projectno. A452i - (株)アイ・テック相馬工場新築工事 日付 「その他の女計者」 一般建築士 第22月30号 保造一般建築士 第23月30号 平局 秀華

事務所棟 伏図 A1/1:200, A3/1:400

事務所棟 軸図

S=1/200 1軸図

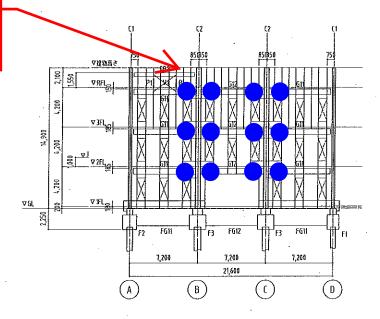
青丸の部分で半剛接合部を設定しまし た。 赤丸部分は溶接接合部で剛としてお り、それ以外はピン接合部で接合部の回転剛性は0となります。 F613 7,200 4,800 21,600 (A)(0)

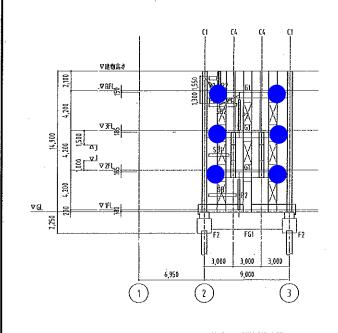
検討したスプリットティ接合部は二種 類あります。

一つは梁の降伏耐力まで初期剛性をとれ る剛強なスプリットティ接合 部(EuroCodeで計算しKj =1.3×10^5)、 もう一つは梁の降伏耐力の2/3まで初期

剛性がとれるスプリットティ接合部で す(Kj =0.99×10^5)
